Comissão Especial de Avaliação do Engenhão

Laudo Final

Institui Comissão Especial para analisar os laudos e estudos técnicos existentes sobre o Estádio Olímpico João Havelange (Engenhão), e dá outras providências.

Figura 2 – Suspensão das tesouras pelos pendurais dos arcos norte e sul

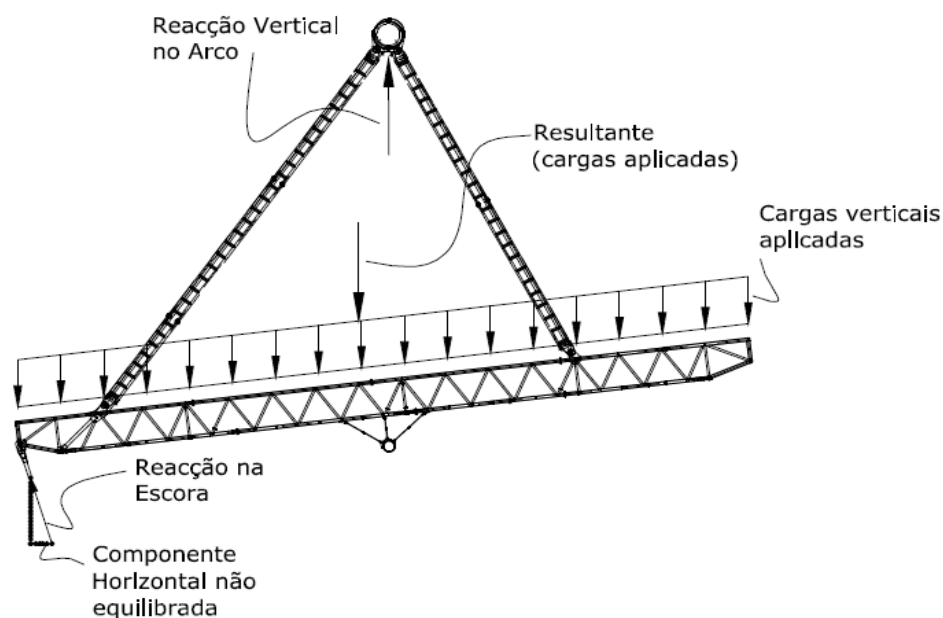
Na figura 2 acima, extraída de um artigo descrevendo os trabalhos da TAL Projetos como verificadora da estrutura ora em apreço, já foi ressaltado o fato das tesouras das faces norte e sul terem apenas um apoio articulado que não resiste à componente horizontal das cargas do telhado. Para que estas não tivessem que ser resistidas pelas terças foi introduzido no projeto, por solicitação da TAL, um sistema adicional que desempenha o papel de ajudar a transferir forças horizontais de todo o sistema estrutural.

Figura 4 – Sistema de travejamento horizontal para ajudar a transferir os componentes horizontais das cargas do telhado

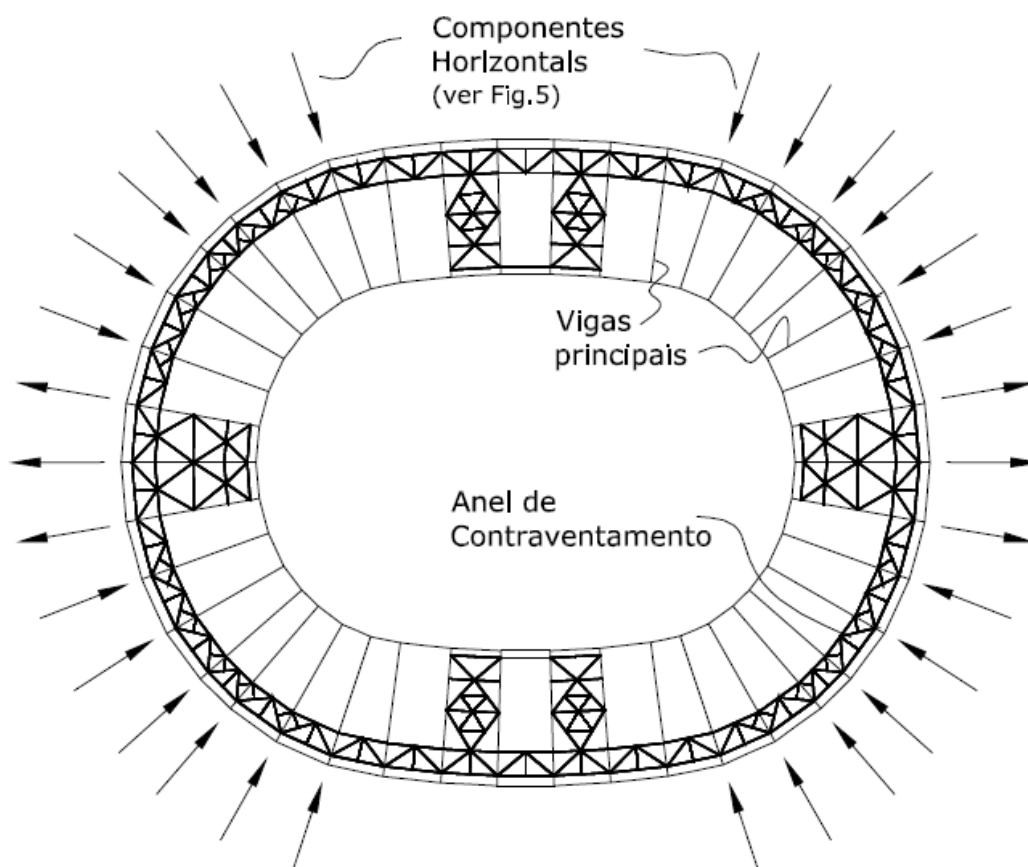
A figura 4, igualmente extraída de /16/ mostra um sistema estrutural independente que foi incluído por sugestão da TAL, mas ao mesmo tempo tornou ainda mais obscuro o papel final exercido pela estrutura terciária como anel.

Figura 5 – Índices de tensões para análises realizadas considerando os ventos WACKER

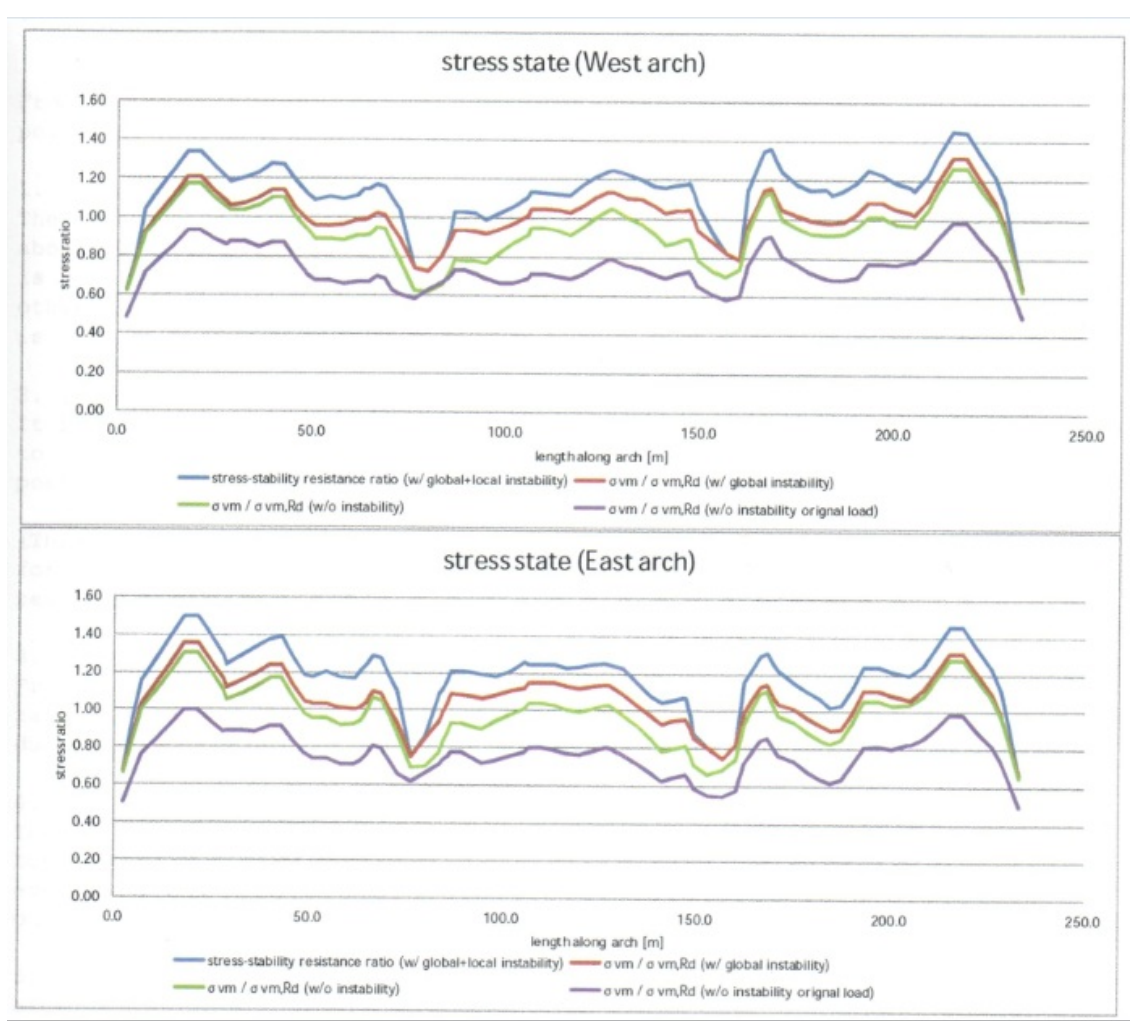
Depois de obtidos os resultados plotados acima na figura 5, a SBP foi informada de que o aço utilizado na construção não fora aquele previsto nos cálculos. A tensão limite de escoamento utilizada nos projetos originais é de 300 MPa e a SBP empregou 345 MPa.

Assim sendo, nos comentários feitos a seguir já levam em conta a correção desse equívoco com o conseqüente agravamento dos resultados. Cabe ressaltar que o índice de tensões aceitável é no máximo 1,00.

- Os arcos estariam com índice de tensões de 1,75, se a carga de vento fosse a do WACKER e as instabilidades locais e globais tivessem sido consideradas;
- Se tivesse sido desprezada a flambagem local dos tubos do arco esse índice seria de 1,61;
- Se a geometria fosse considerada perfeita então, o índice resultaria em 1,48;
- Se, além disso tudo as cargas de vento fossem as da RWDI (ventos originais com apenas pressões verticais) haveria ainda sobretensão, ou seja, as tensões máximas estariam limitadas no arco a um índice de aproximadamente 1,17.
- Utilizando as mesmas reduções constatadas acima isso nos permitiria inferir que o índice de tensões máximas nos arcos considerando o vento RWDI (sem forças horizontais), mas levando em conta a instabilidade local do tubo e as imperfeições geométricas de norma chegaria a cerca de 1,44.

Observa-se que o índice de tensões de 1,75 pelo ensaio da Wacker ou 1,44 pela RWDI, ambos levam a conclusão de que os arcos requerem reforço estrutural de grande extensão.

A ênfase do relatório da SBP foi o reforço dos arcos, mas seus resultados mostram também que as estruturas secundária e terciária se encontram igualmente sobretensionadas e os respectivos reforços estruturais devem ser estudados.
